改善箇所説明図

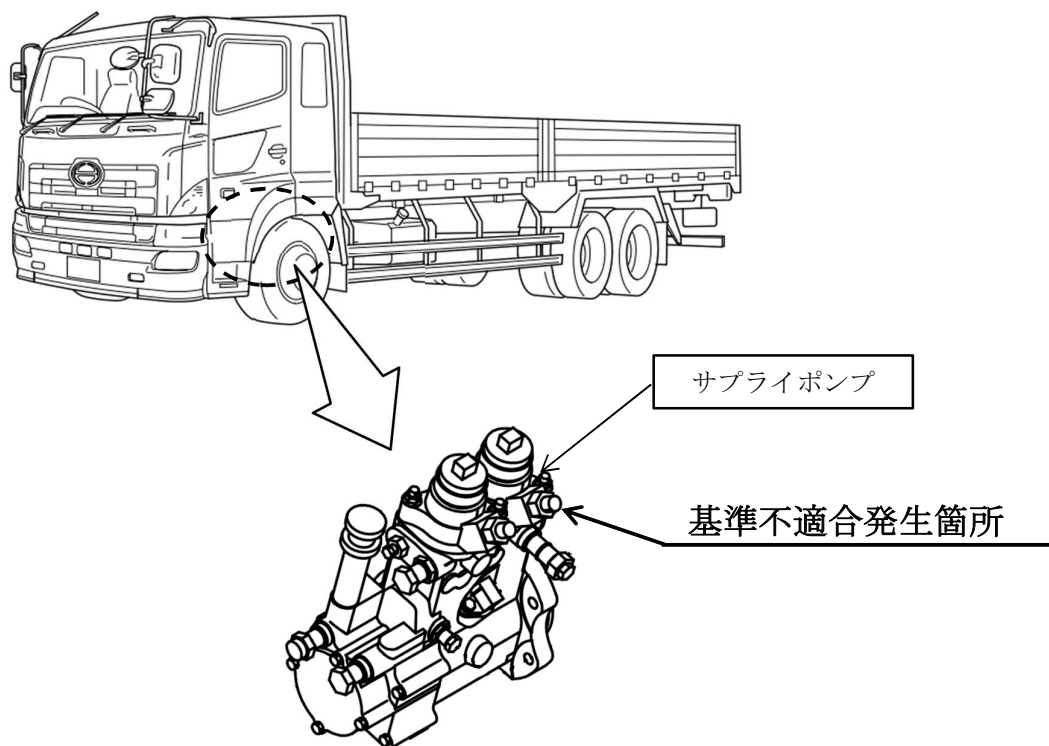
交換修理用部品のサプライポンプにおいて、表面処理工程が不適切なため、部品強度が不足しているものがある。そのため、高負荷運転の繰り返しにより亀裂が生じ、燃料漏れに至るおそれがある。

全車両、サプライポンプの製造番号を点検し、該当する場合は良品に交換する。
